RAPPORT DE CONTROLE D'INSTALLATION ÉLECTRIQUE DOMESTIQUE

Numéro de rapport:
52.029

Lieu du contrôle:
Rue ville-basse 32 7830 Silly Belgique

Type de contrôle:
Visite périodique (Livre 1 6.5)

Tableau 1

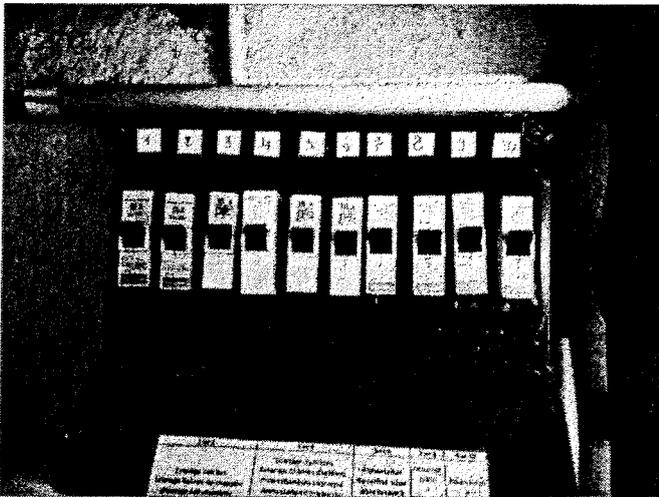
Libellé	Paragraphe
Prévoir un interrupteur différentiel distinct d'une sensibilité de 30 mA pour la (les) salle(s) de bain.	L1: 4.2.4.3.
Prévoir un interrupteur différentiel distinct d'une sensibilité de 30 mA pour lessiveuse, lave-vaisselle et/ou séchoir et appareils assimilés.	L1: 4.2.4.3.
Placer l'interrupteur différentiel général à l'origine de l'installation (sortie compteur kWh) afin d'assurer la protection contre les contacts indirects lors d'utilisation de canalisations de classe I (ex.: XFVB ; VFVB ; EXAVB, EVAVB).	L1: 4.2.3.1.; 4.2.4.3; L3: 4.2.3.1.
Prévoir le(s) schéma(s) unifilaire(s) de l'installation.	L1: 3.1.2.; 9.1.1; 9.1.2
La tension nominale doit être affichée de manière apparente en un endroit judicieusement choisi.	
Le pictogramme "danger électrique" doit être apposé de façon durable sur le tableau.	
L'accessibilité du tableau est à améliorer.	L1: 5.3.5.1.; L3: 5.3.5.1.
Remplacer le tableau, le degré de protection contre le contact direct n'est pas suffisant.	L1: 5.3.5.1.

Tableau 2

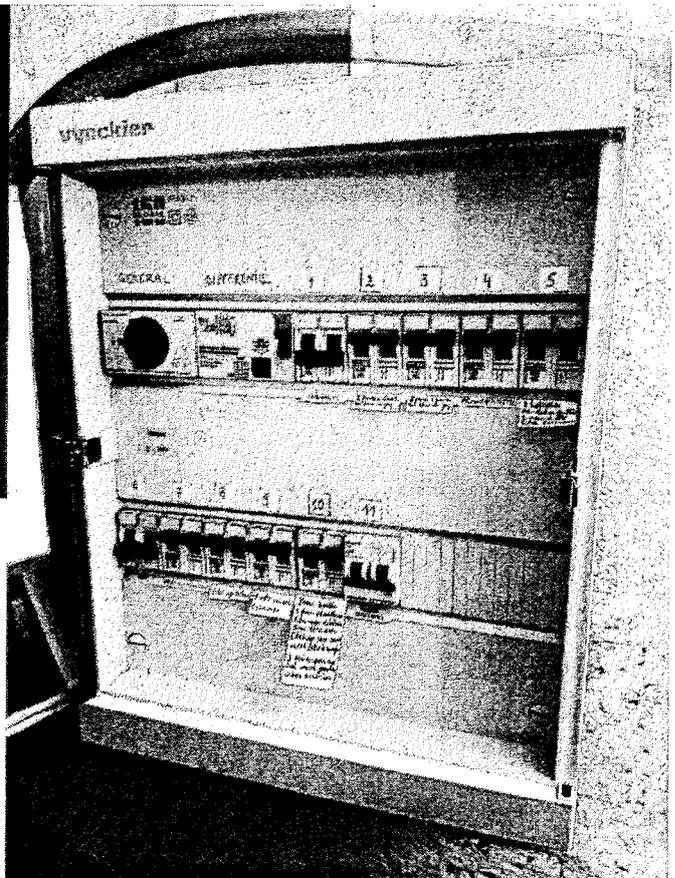
Réaliser ou compléter le repérage des circuits/départs et/ou appareillage, bornes de raccordements, etc.	L1: 2.8.1.; 3.1.3.; 5.3.6.1.; 5.3.6.2.; L3: 2.8.1.2.; 3.1.3.; 5.3.6.1.
Equiper les bases de coupe-circuit à fusibles ou disjoncteurs d'éléments de calibrage.	L1: 5.3.5.5.; L3: 5.3.5.5.
Le conducteur de protection (PE) est à distribuer dans toute l'installation.	L1: 4.2.4.3.; 5.4.3.6.; L3: 5.4.3.6.
Assurer la continuité de la mise à la terre du (des) conducteur(s) de protection.	L1: 5.4.3.5.; L3: 5.4.3.5.
Les conducteurs non utilisés sont à éliminer ou à isoler à leurs extrémités.

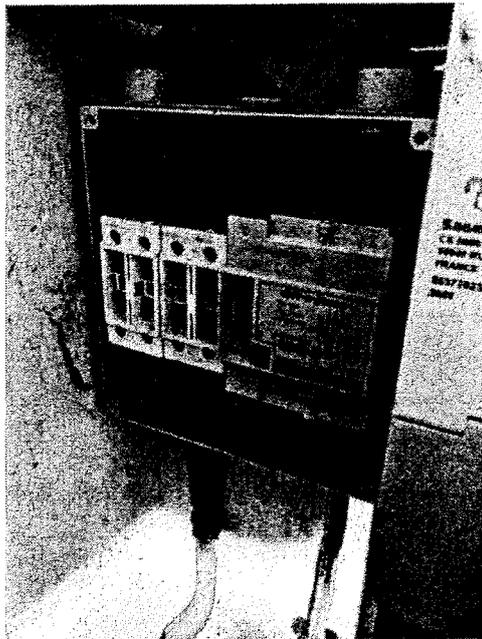
Prise sans sécurité enfant

Non conforme
